Vysvětlení zadávací dokumentace č. 9-53 k veřejné zakázce: Nový areál ředitelství KSÚS a CMS Říčany u Prahy

Krajská správa a údržba silnic Středočeského kraje, příspěvková organizace, se sídlem Zborovská 11, 150 21 Praha 5 – Smíchov (dále jen „zadavatel“) Vám tímto poskytuje níže uvedená vysvětlení zadávací dokumentace.

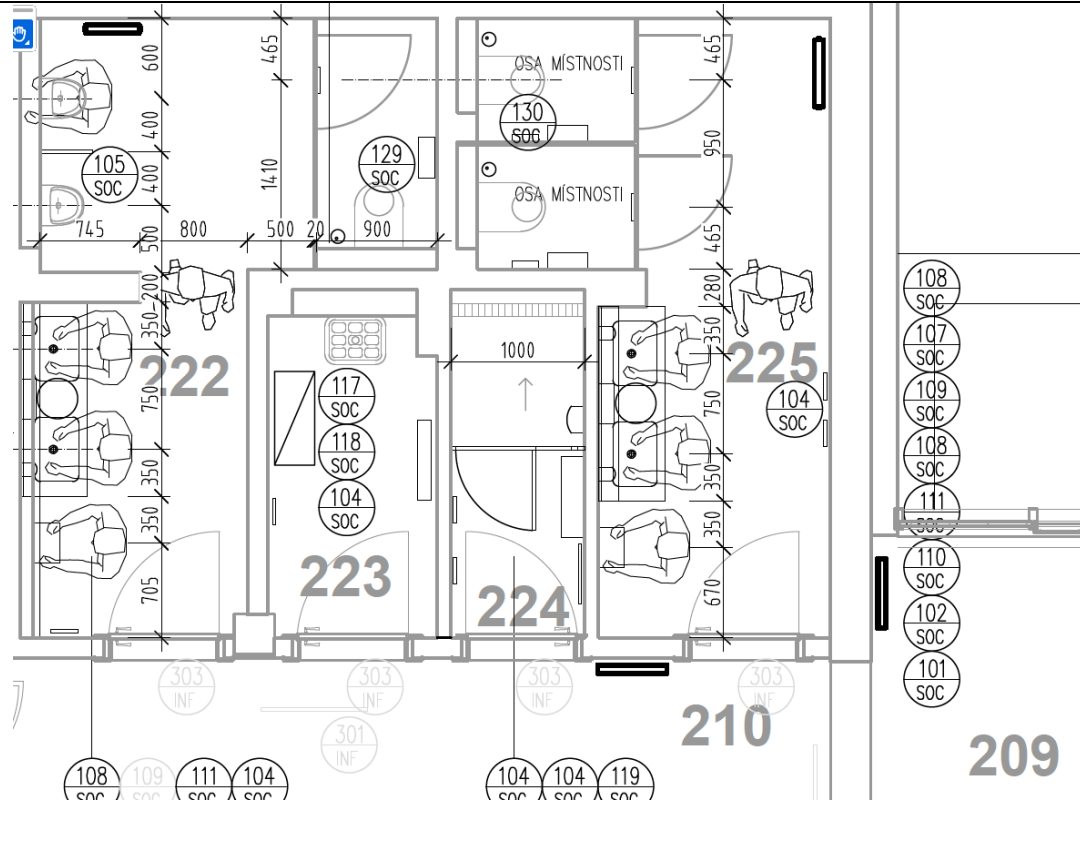
45.	Znění žádosti o vysvětlení zadávací dokumentace
	Mají plastová okna obsahovat pákový ovladač? Pokud ano, tak je u některých pozic kolize, protože s pákovým ovladačem je možné pouze okna vyklápnět.
	Vysvětlení zadávací dokumentace Platí výkaz výměr, otevíratelnost křídla okna s pákovými ovladači bude upravena pouze na výklopná:
